### **Additif 43: Règlement n° 44**

#### **Révision 3 – Amendement 2**

Complément 9 à la série 04 d'amendements au Règlement – Date d'entrée en vigueur: 15 juin 2015

**Prescriptions uniformes relatives à l'homologation des dispositifs de retenue pour enfants à bord des véhicules à moteur («dispositifs de retenue pour enfants»)**

«Figures 1a et 1b  
**Configurations des ceintures de sécurité normalisées**

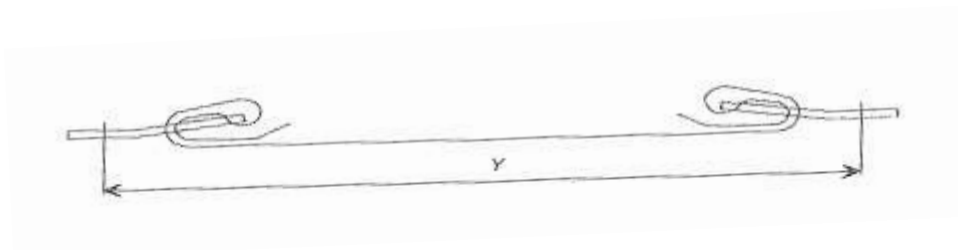
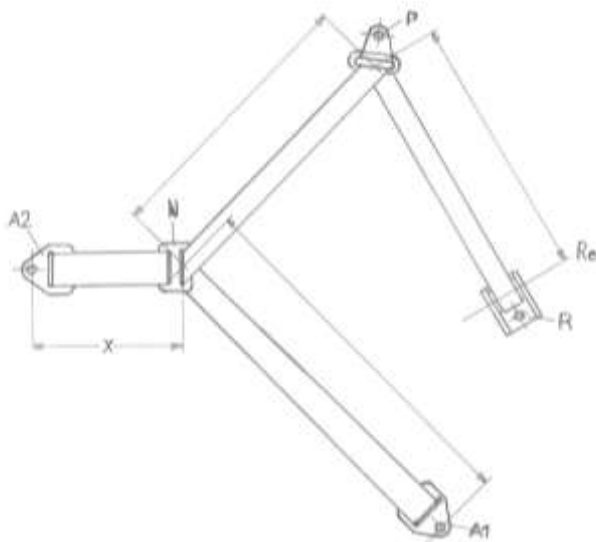
«2. La ceinture trois points à enrouleur comprend les pièces rigides suivantes: un rétracteur (R), un renvoi au montant (P), deux points d'ancrage (A1 et A2) (voir la figure 1b)...

3. ...  
Sur la figure 1b ci-dessous, la valeur de X...».

«5. La ceinture à deux points fixes décrite à la figure 1a est composée de...

6. ...La valeur de Y (fig. 1a) est...».

Figure 1, modifier comme suit:
